Zał. nr 1 do SWZ – Zaktualizowany na 18.11.2021 – zmiany naniesiono kursywą oraz pogrubiono

OPIS PRZEDMIOTU ZAMÓWIENIA

- 1.1. Zamówienie dotyczy dostawy, montażu i konfiguracji dwóch wyświetlaczy wielkoformatowych (zwanymi dalej jako Telebim) wykonanych w technologii SMD, przymocowanych do konstrukcji stalowej pod kątem 30° nachylenia do tafli wody, w hali sportowej na terenie Kompleksu Termy Maltańskie w Poznaniu przy ul. Termalnej

- 2.1. Telebim powinien posiadać następujące parametry – tabela dotyczy jednego wyświetlacza LED

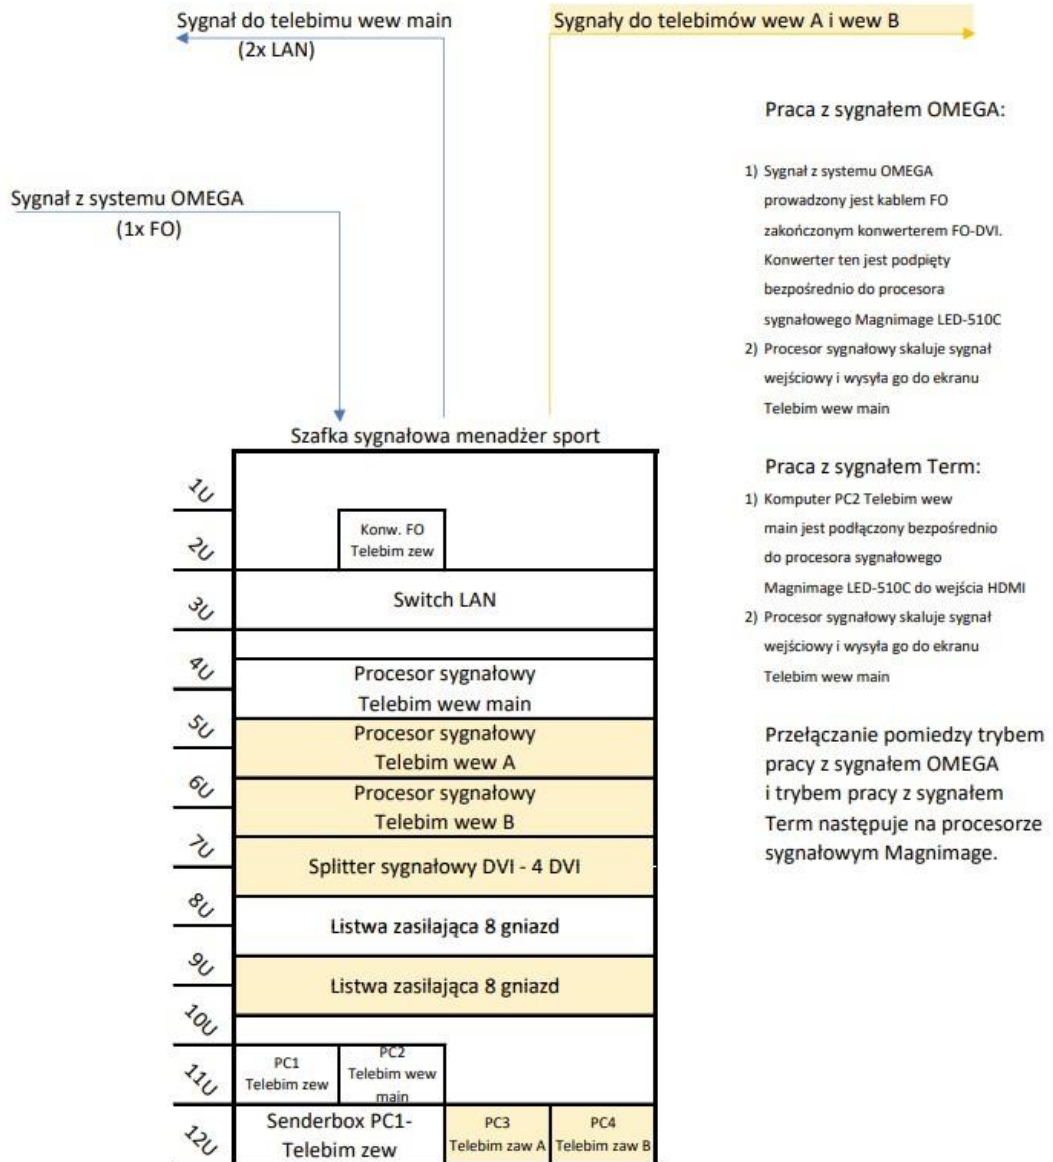
Cecha:	Dane techniczne
Powierzchnia ekranu LED	nie mniejsza niż 13,00 m ²
Szerokość ekranu	<u>nie mniej niż 5,00 m a nie większa niż 5,50 m (w zależności od producenta w celu umożliwienia wyświetlenia wymaganej rozdzielczości)</u>
Wysokość ekranu	<u>nie mniej niż 2,80 m a nie większa niż 3,1 m (w zależności od producenta w celu umożliwienia wyświetlenia wymaganej rozdzielczości)</u>
Rozmiar piksela	maksimum 4,80 mm
Układ pikseli	3 w 1 SMD (1R1G1B)
Jasność	nie mniejsza niż 4 000 NIT, nie większa niż 7 000 NIT
Ilość kolorów	minimum 16,7 mln.

Rozdzielczość każdego ekranu	minimum 1145 x 562 w proporcjach 16:9
Szczelność (przód/ tył)	IP 65/ IP 65
Częstotliwość odświeżania	większa niż 1000 Hz
Napięcie zasilania	220 V, 50 Hz
Żywotność diody	nie mniej niż 100 000 godzin
Optymalny kąt oglądania (pion/ poziom)	minimum 140 ^o / 140 ^o
Dostęp serwisowy	z tyłu ekranu
Średni pobór mocy	nie większy niż 230 W/m ²
Maksymalny pobór mocy	nie większy niż 670 W/m ²
Środowisko pracy – temperatura	od -20 ^o C do +60 ^o C
Środowisko pracy – wilgotność	od 10% do 90%
Minimalna odległość wizyjna	4,80 m
Automatyczny ściemniacz matrycy z czujnikiem oświetlenia wizyjnego	Tak
Waga ekranu LED	nie więcej niż 32 kg/m ²
System chłodzenia	Pasywny (bezwentylatorowy)
Elementy sterujące:	
<ul style="list-style-type: none"> • komputer wraz z oprogramowaniem – 2 szt. • karty odbiorcze – dla każdego kabinetu • DVI-D Video Splitter (1 wejście DVI, minimum 4 wyjścia DVI) – 1 szt.) • LED Video Processor, minimum 1 wejście DVI, 1 wejście HDMI, obsługiwana rozdzielczość minimum FullHD 1920x1080 (np. LED-510c lub równoważny) – 2 szt.
